Landeshauptstadt Magdeburg
Entwürfe der 4. und 5. Änderung
des Bebauungsplanes Nr. 223-1 "Schlachthof"

Entwurf der 4. Und 5. Änderung des Bebauungsplanes Nr. 223-1 „Schlachthof“

Entwürfe der 4. und 5. Änderung des Bebauungsplanes Nr. 223-1 „Schlachthof“
Stellungnahme als Träger öffentlicher Belange gemäß § 4a (3) BauGB

▪ **Bebauungsplan Nr. 223-1 „Schlachthof“, hier TÖB-Beteiligung zur 4. und 5. Änderung Bebauungsplan**

Übersichtskarte
 Fläche 793
 Schlachthof, Liebknechtstraße
 mit Entwicklung
 der LHKW-Konzentrationen

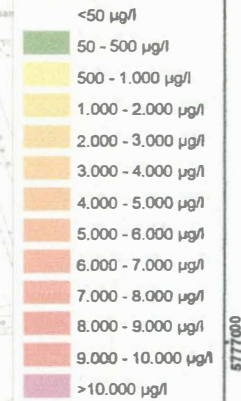
Die im 4. Änderungsbereich vorhandenen Grundwassermessstellen (GWMS) 793-12-v-m, 793-13-v-m und GWM 8 und die im 5. Änderungsbereich vorhandenen GWMS 793-14-v-m und GWM 6 (s. Lageplan) sind als Überwachungseinrichtung i. S. § 4 Abs. 1 Ausführungsgesetz des Landes Sachsen-Anhalt zum Bundes-Bodenschutzgesetz (BodSchAG LSA) vom 2. April 2002 in der derzeit geltenden Fassung für weitere Untersuchungen des Grundwassers funktionstüchtig und zugänglich zu erhalten und im Rahmen von Bauarbeiten vor Beschädigungen zu sichern. Werden die GWMS i. R. von Baumaßnahmen beschädigt oder äußerlich verändert, sind sie zu reparieren oder zu ersetzen, auf Funktionstüchtigkeit zu prüfen und ggf. neu nach Lage und Höhe einzumessen. Eine notwendige Verlegung ist mit der unteren Bodenschutzbehörde abzustimmen. Weiteres s. Begründung zur Satzung.

Die Grundwassersituation wird a. G der o. g. Belastung im Rahmen eines Monitorings überwacht. Die innerhalb der Änderungsbereiche vorhandenen Grundwassermessstellen (GWMS) 793-12-v-m, 793-13-v-m und GWM 8 im 4. Änderungsbereich und die vorhandenen GWMS 793-14-v-m und GWM 6 im 5. Änderungsbereich sind deshalb für weitere Kontrollen als Überwachungseinrichtung i. S. § 4 Abs. 1 Ausführungsgesetz des Landes Sachsen-Anhalt zum Bundes-Bodenschutzgesetz (BodSchAG LSA) vom 2. April 2002 in der derzeit geltenden Fassung zu erhalten.
